## Bilag 9

### Supplerende høring Tillæg 1 til Lokalplan Nuuks Plads Metrostationsplads Foreslåede ændringer efter den offentlige høring

Som følge af den offentlige høring foreslås en række ændringer.

# Tegning 1 · Områdeafgrænsning

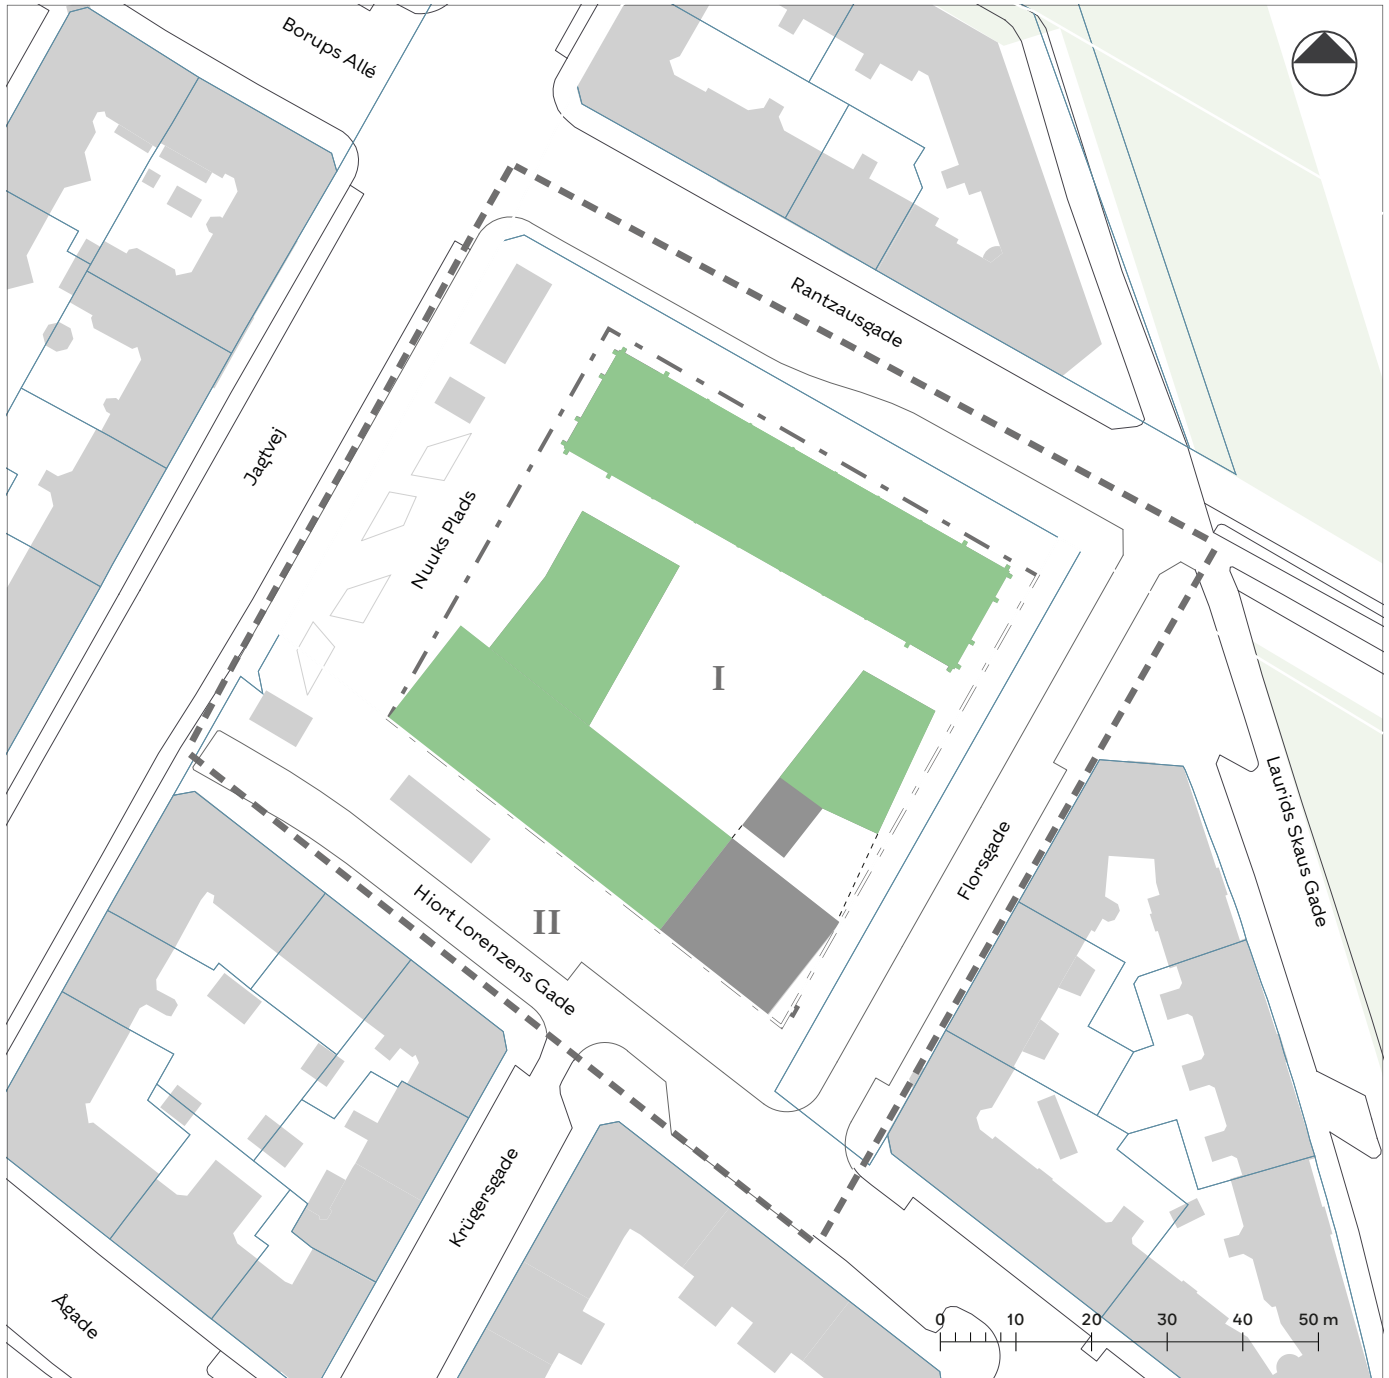
Forvaltningen er blevet opmærksom på, at der er gennemført matrikulære ændringer af matr.nr. 2105 mod metrostationspladsen. Ændringer fremgår af tegning 1 - Områdeafgrænsning, hvor ændringen er markeret. På tegning 3 er vejlinjen ændret. Ændringen er konsekvensrettet på øvrige tegninger. § 4, stk. 1. Vejlinjer justeres som anført: ~~Mod Jagtvej, Rantzausgade, Florsgade og Hiort Lorezens Gade opretholdes de eksisterende vejlinjer, jf. tegning 3.~~

## Tegning 2a · **Anvendelse i stueetagen (1. etage)**

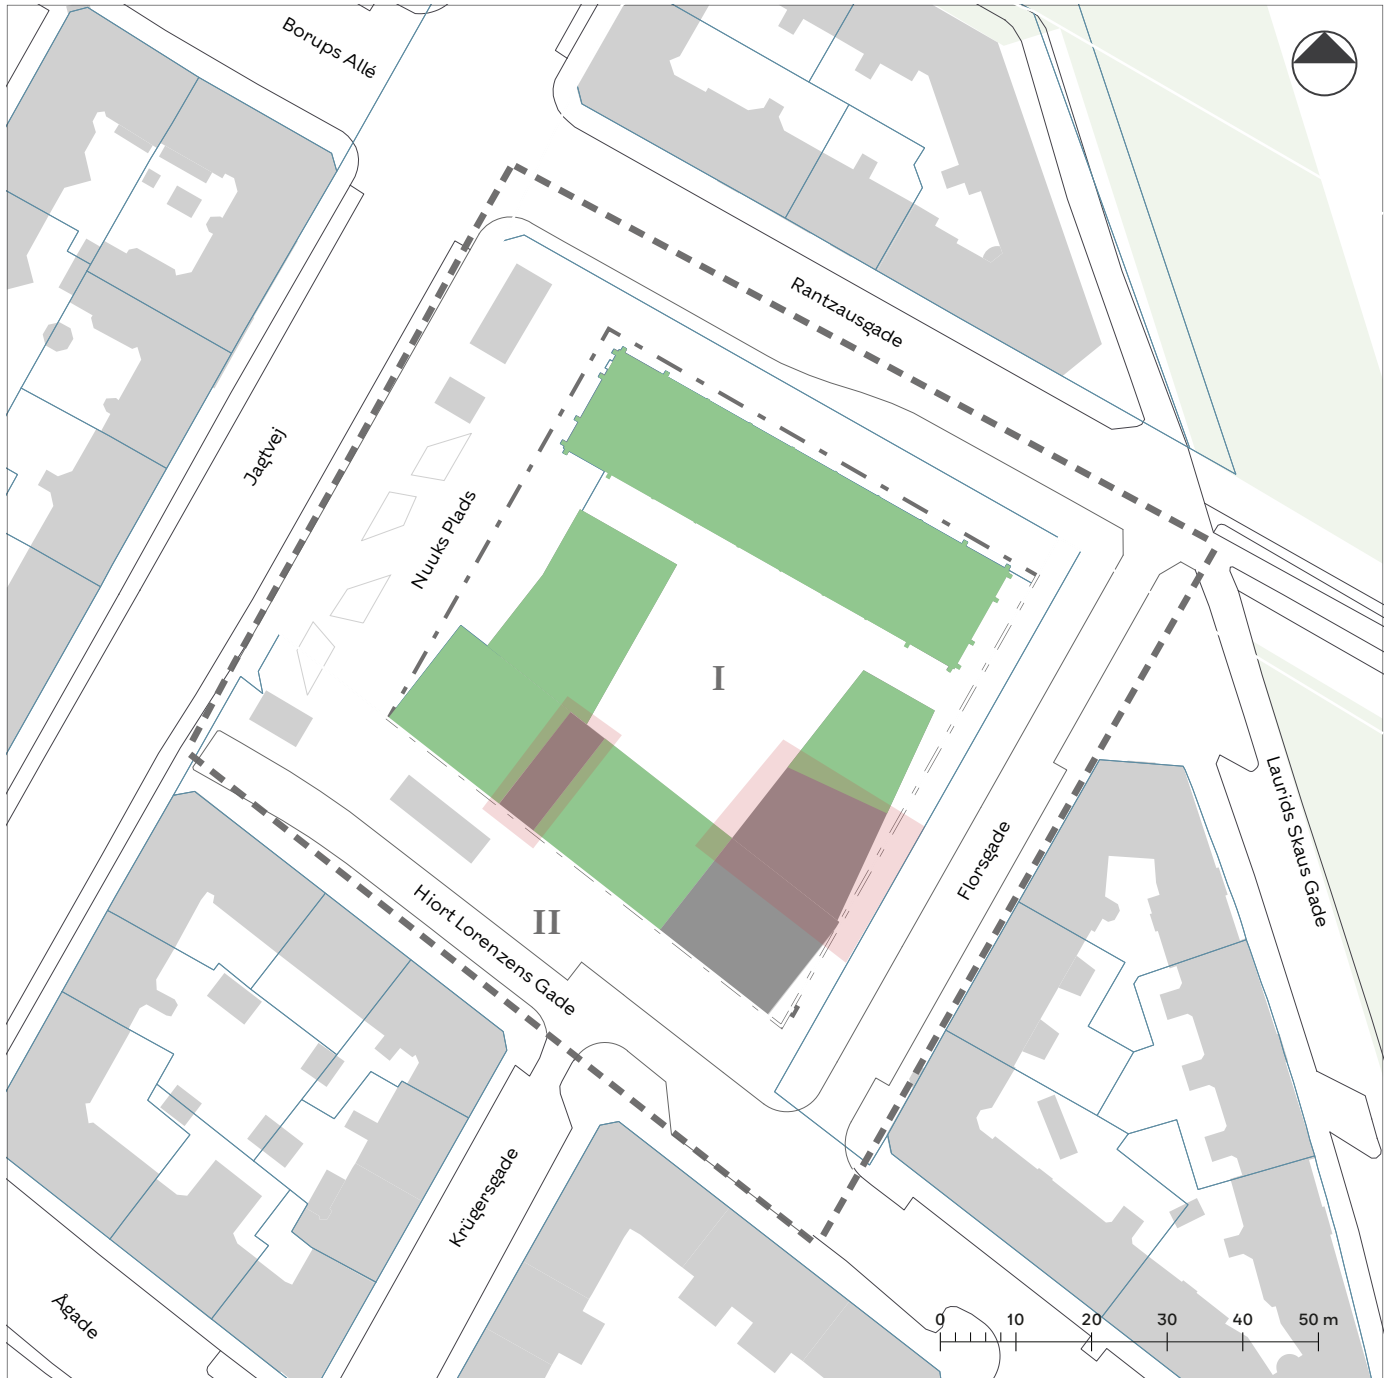
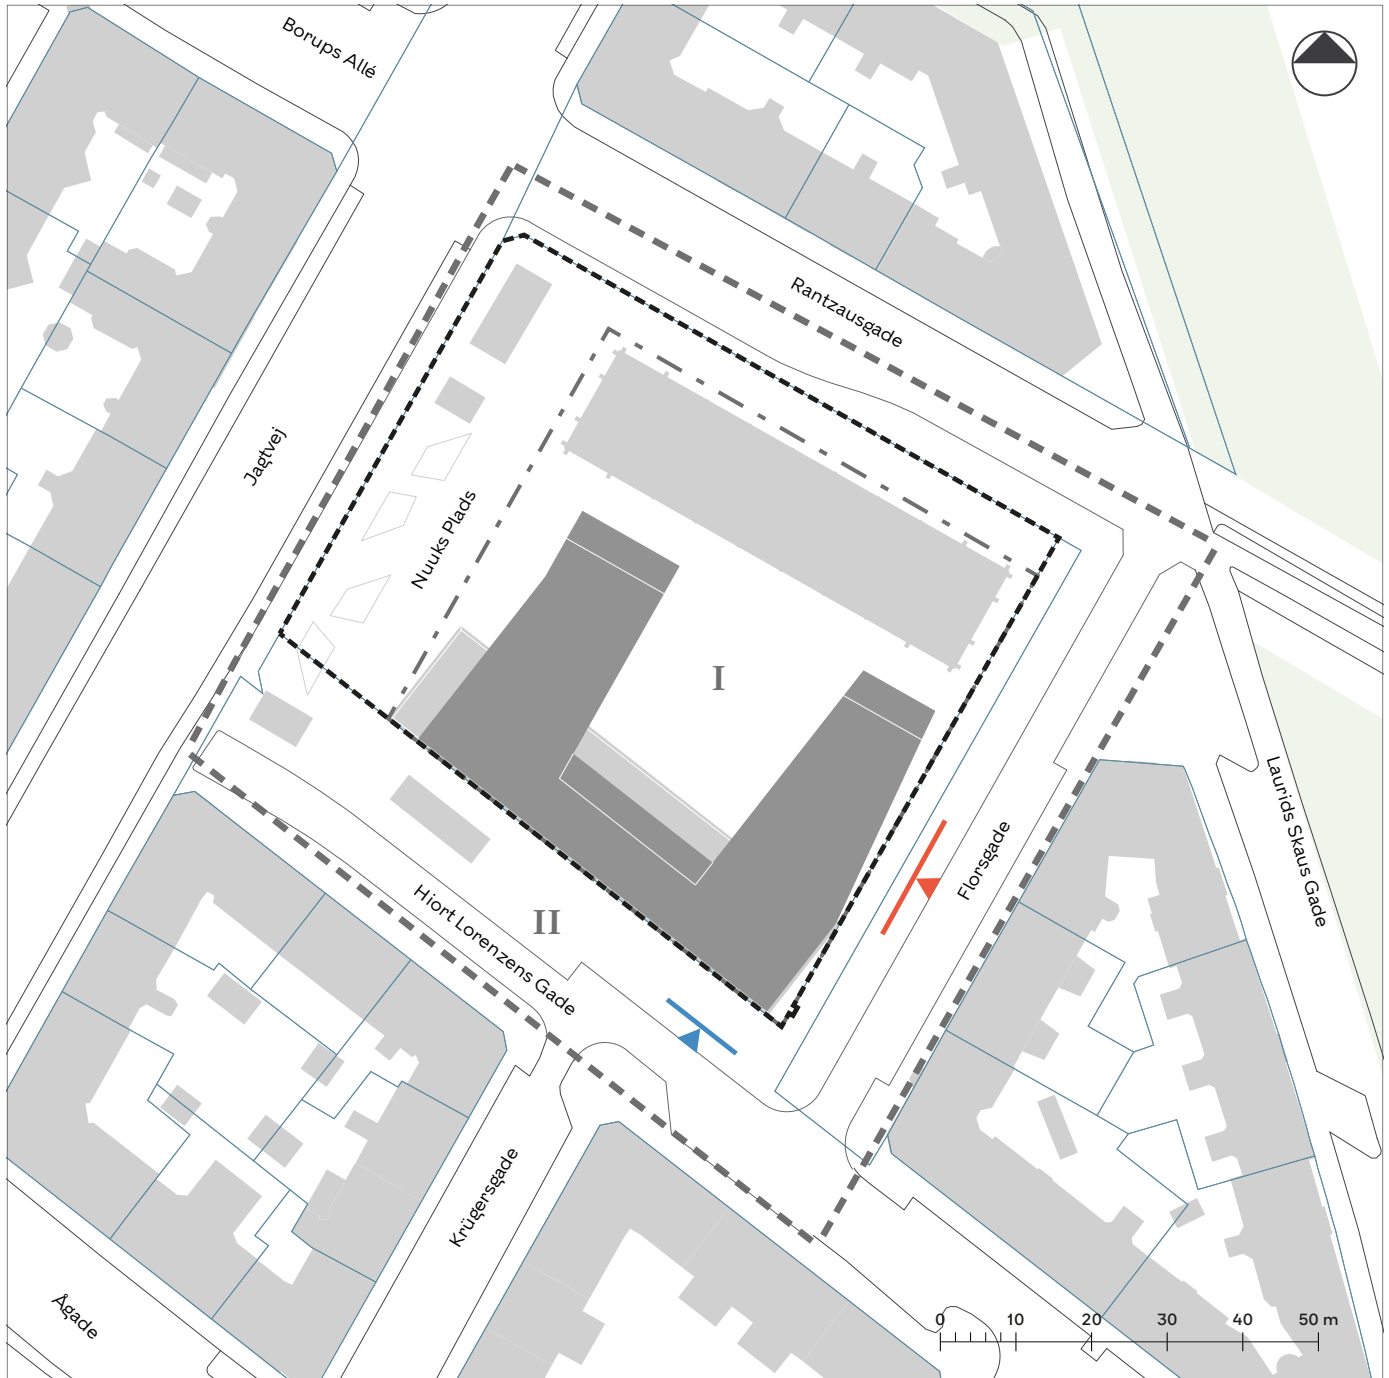
- Lokalplantegninger tilrettes  
Tegning 2a - Anvendelse i stueetagen (1. etage)  
-Markeringer for publikumsorienterede erhverv justeres.
- § 7, stk.1. Bevaringsværdig bebyggelse

## Tegning 4 · Bil- og cykelparkering

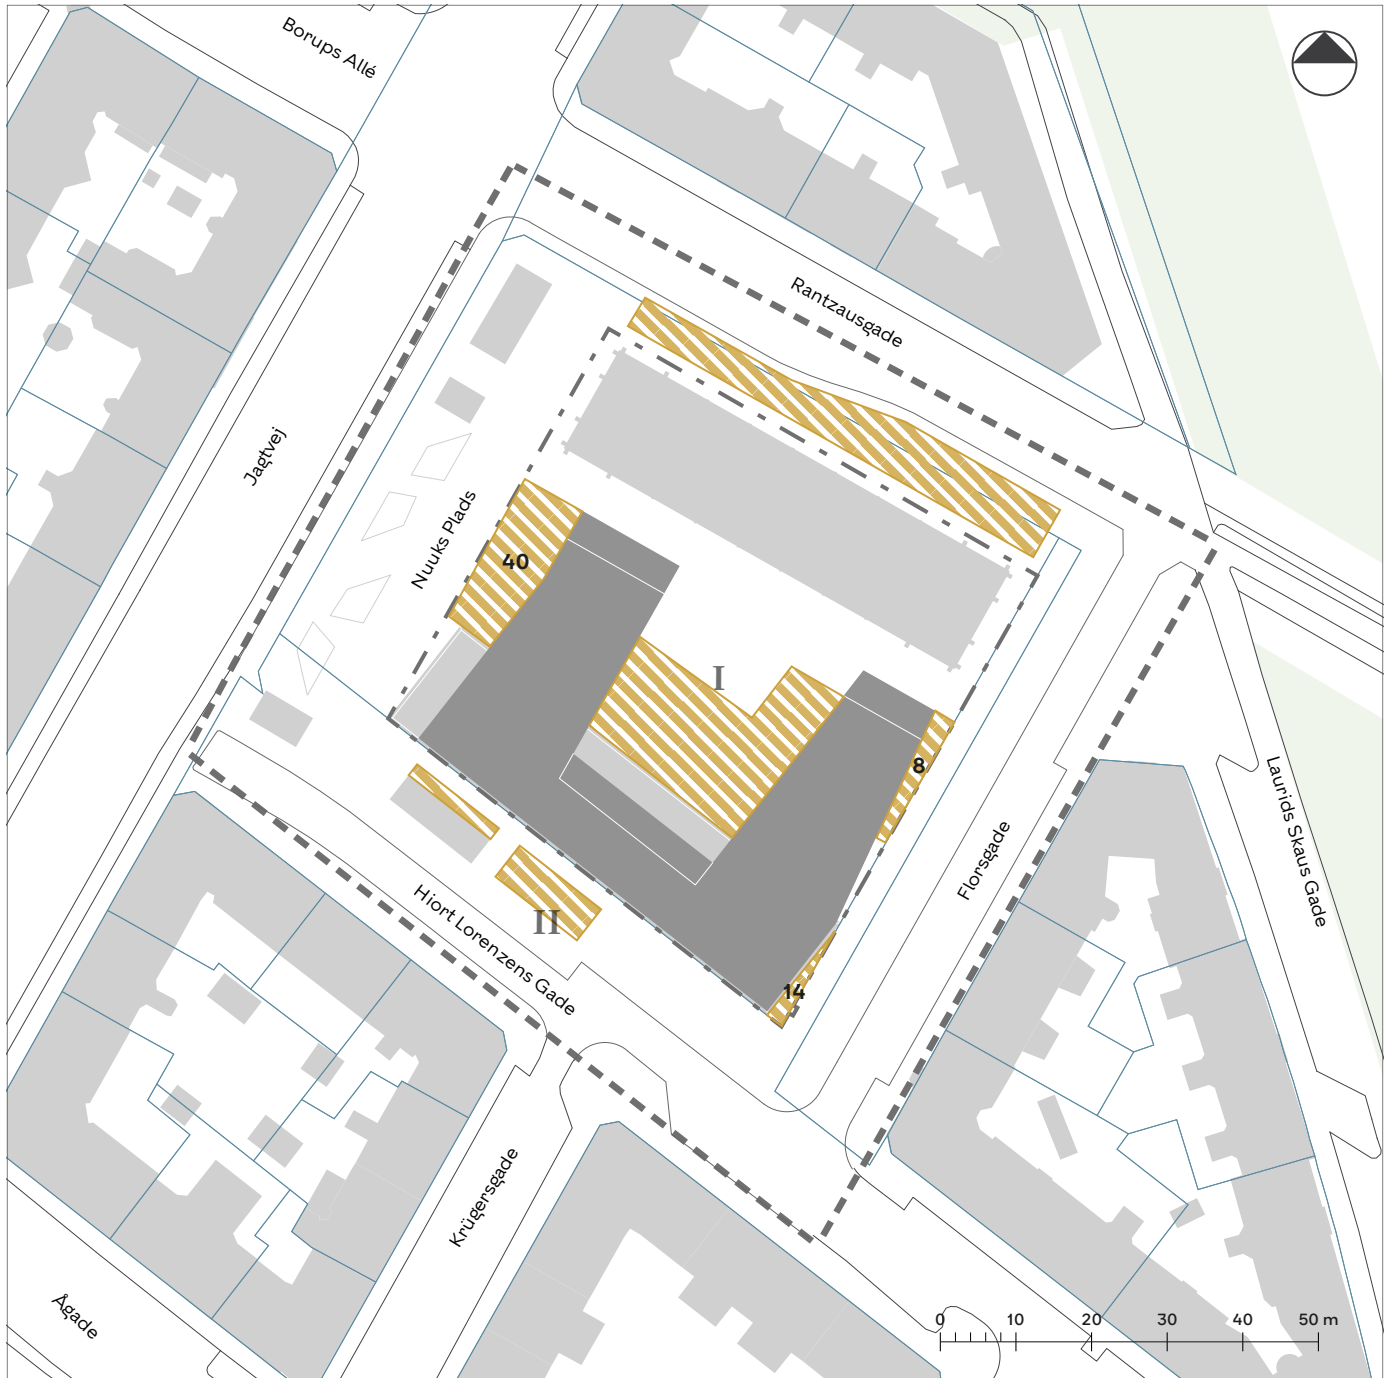
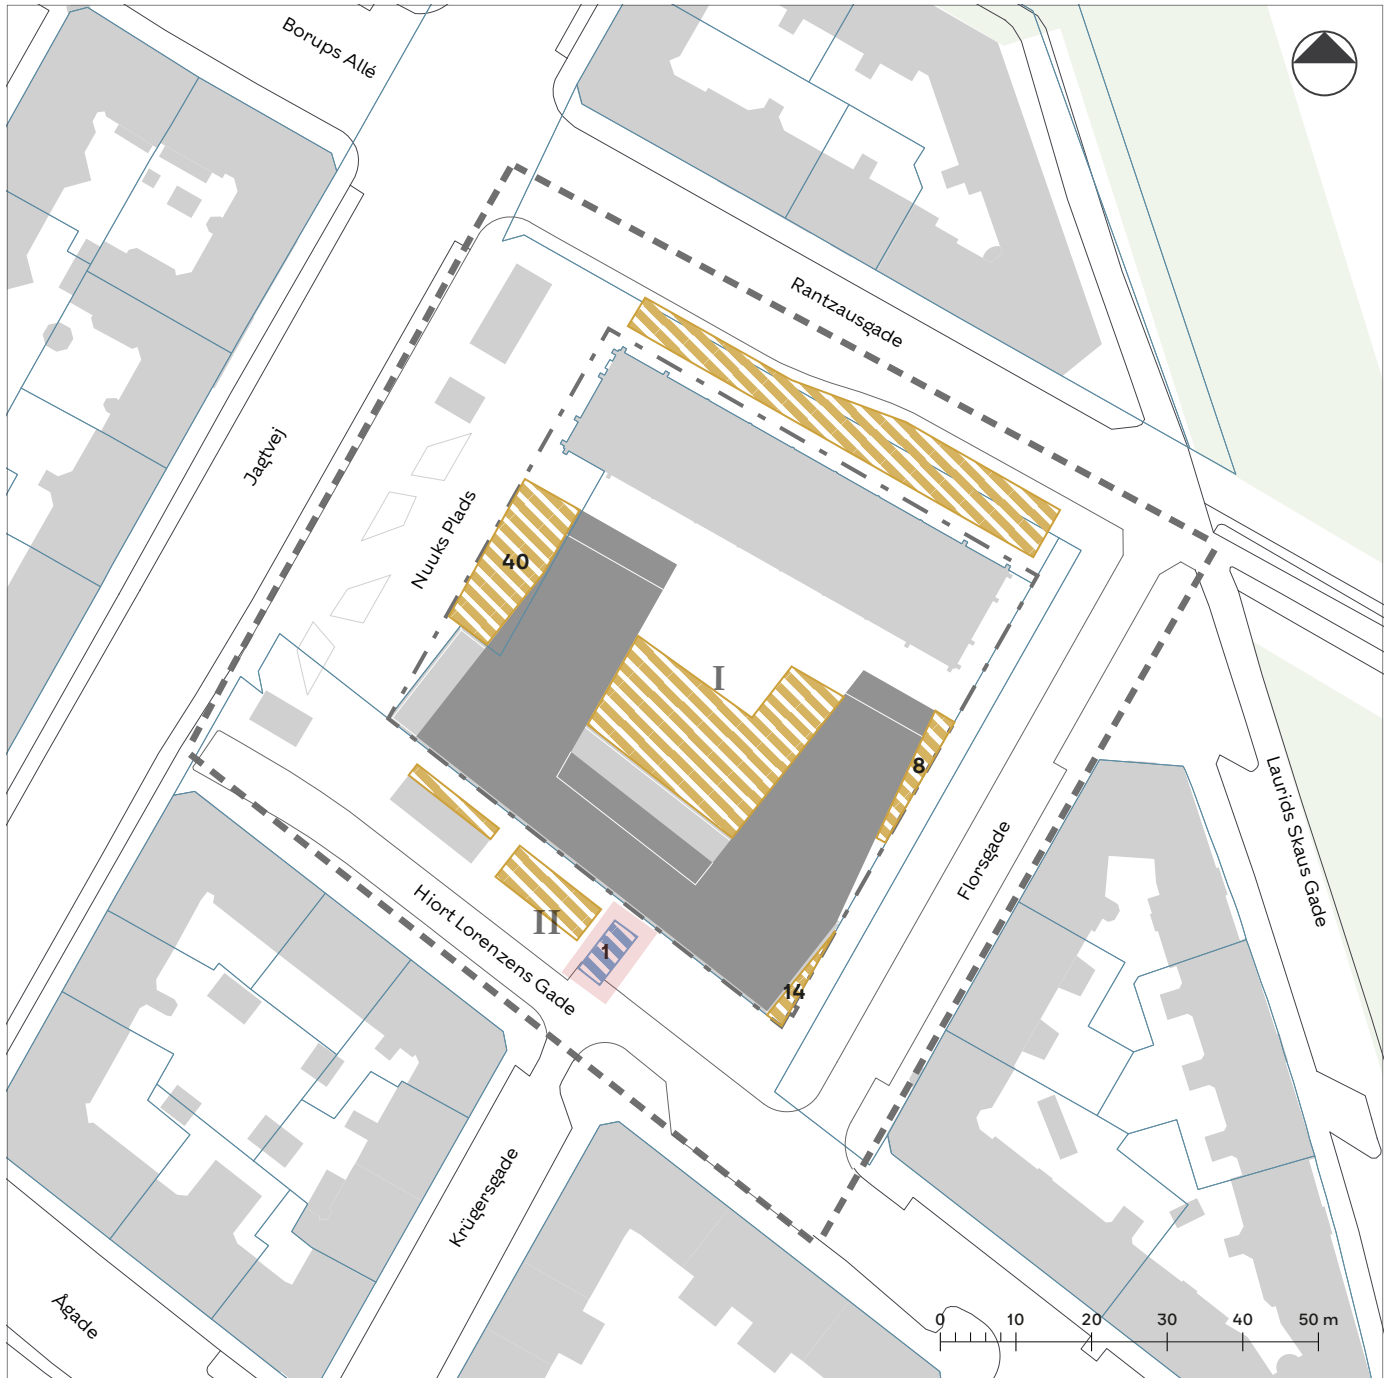
- Lokalplantegninger tilrettes  
Tegning 4 - Bil- og cykelparkering.  
-Indtegning af parkeringsplads til handicapparkering på terræn.
- Redegørelsen  
-Konsekvensrettes bl.a. vignet i redegørelsen (vist nedenfor) med angivelse af elevatorer til p-kælder og parkeringsplads til handicapparkering på terræn.
